EIS 2
Neubau Hochhaus und Riegel

Ausführungsplanung

Grundriss
1. Obergeschoss Hochhaus

Datum 17.11.2023		Maßstab	1:50
gez. DN/Pa	bearb.	Plangröße	1000 x 850
Plan- und Datei-Nr.	231117_EIS2_5_AR_HH_GR_01_5104_P_7

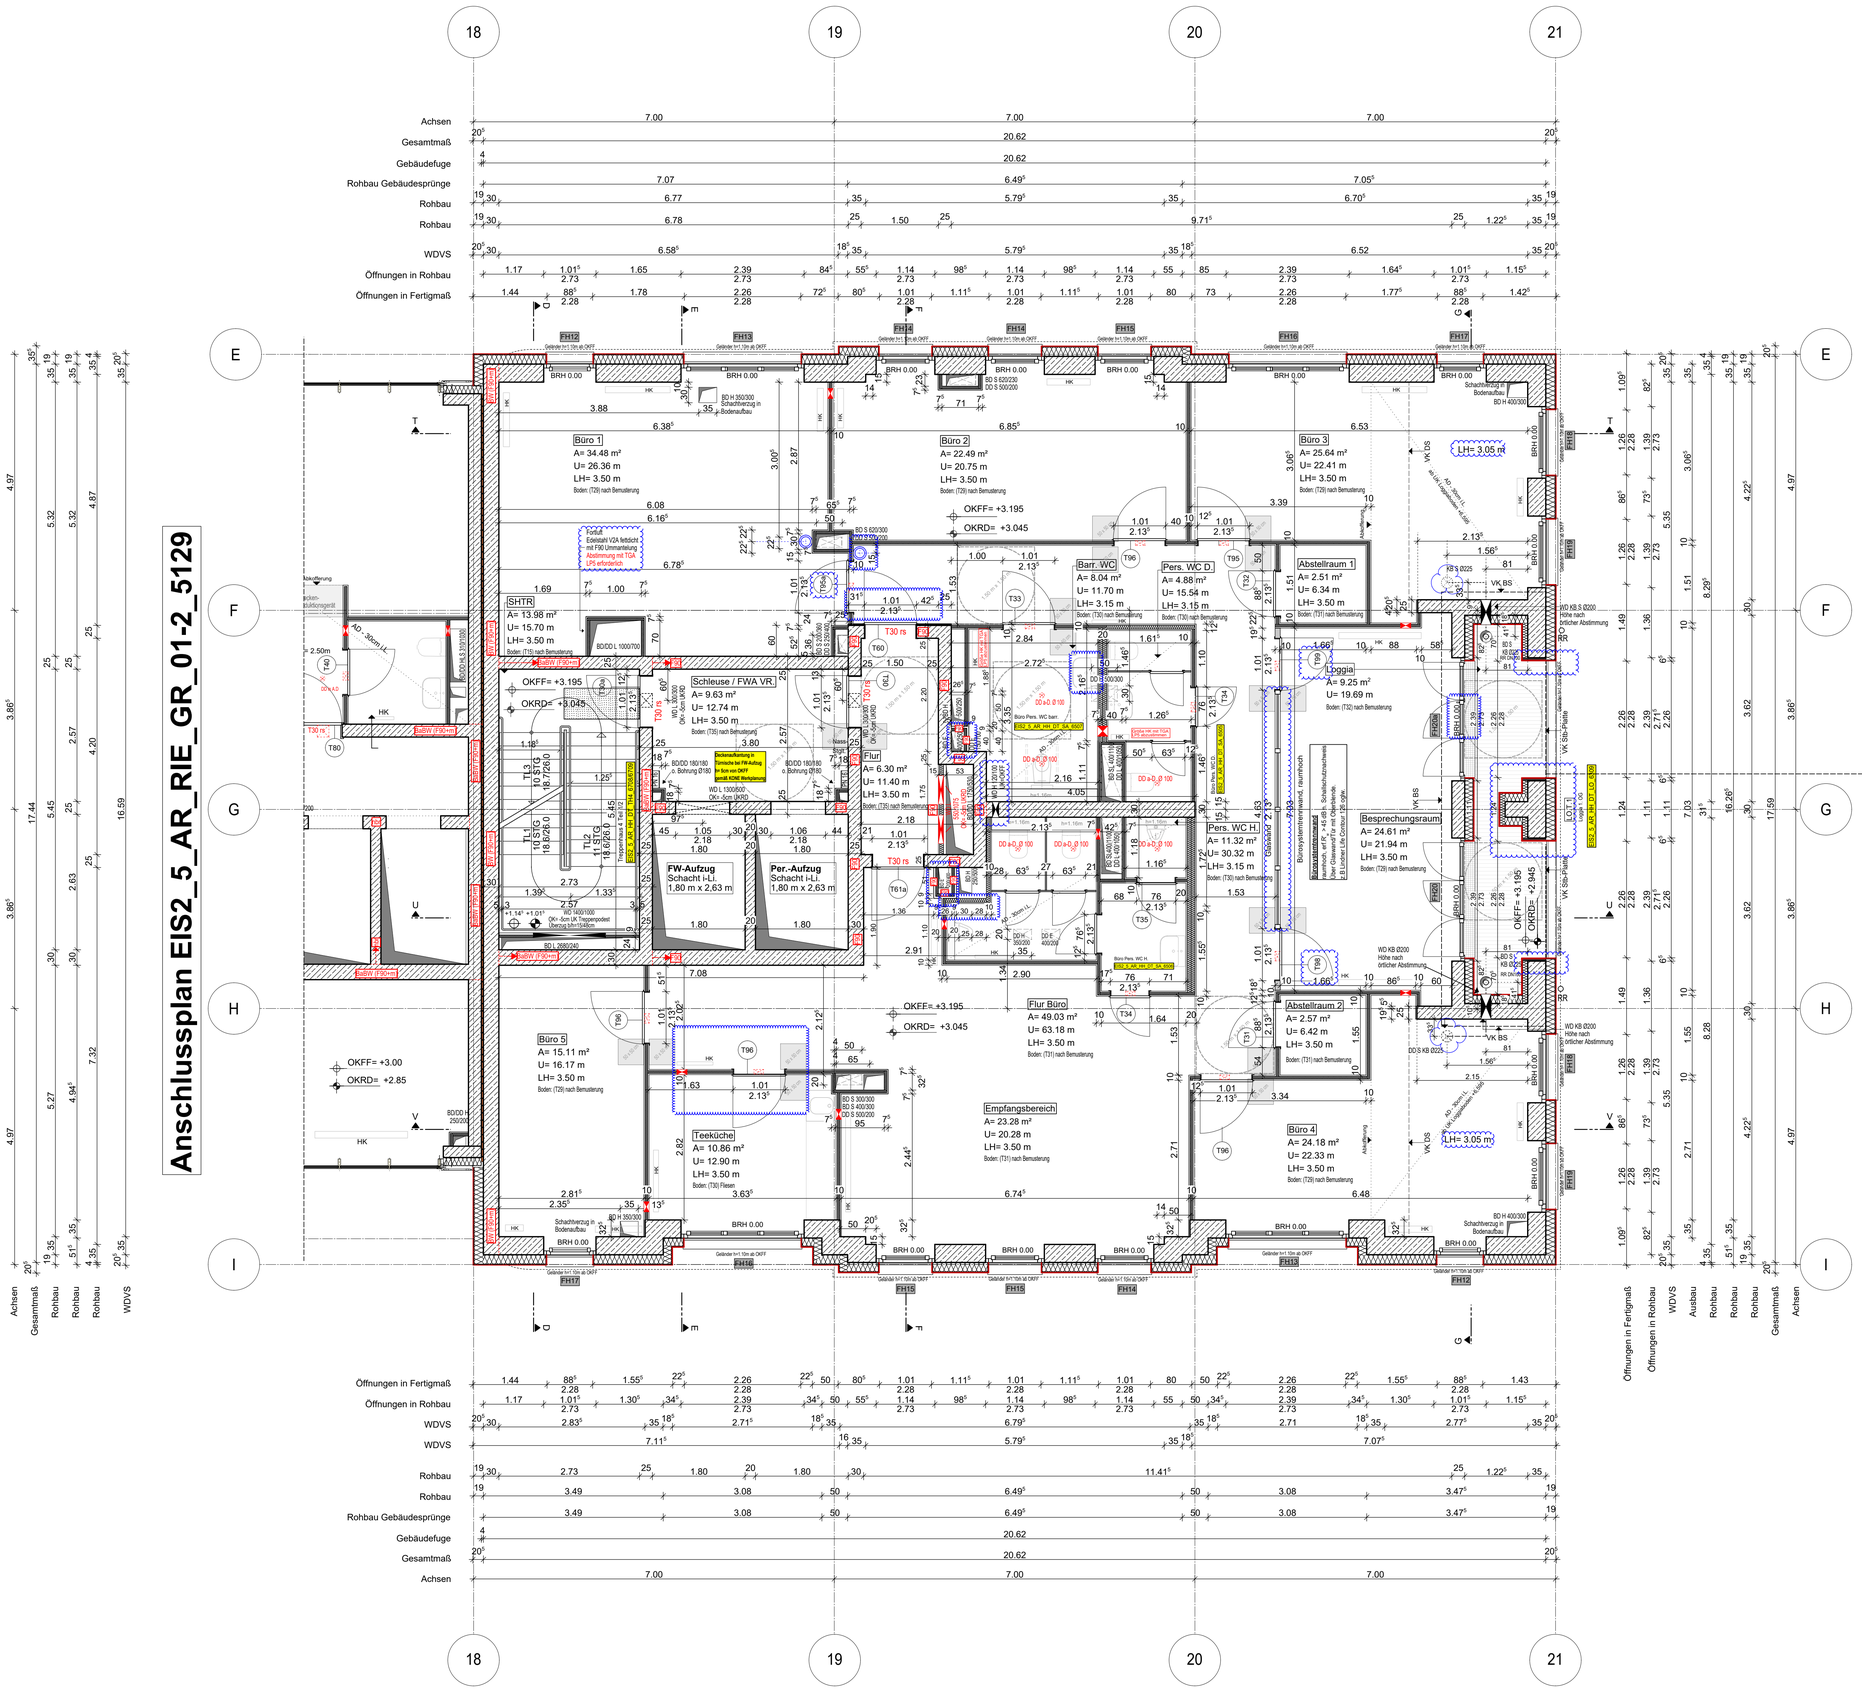
Hinweis:
- WD/DD in Trockenbau sind eingetragen, Abstimmung mit TGA LP5 zwingend erforderlich

Handläufe TRH ergänzt

Blaue Revisionswolken:
- Infos Schacht eingetragen
- Trockenbauwand Elektro-Schächte angepasst
- WD eingetragen
- Fensternummer geändert
- Türnummer geändert
- Tür verschoben
- Waschbecken verschoben
- Bürowand Besprechungsraum optimiert
- Trockenbauwand Per. WC. H. verschoben
- DD Loggia vom 2.OG angepasst
- Rohbauwand Loggia in Abst. mit Statikern angepasst
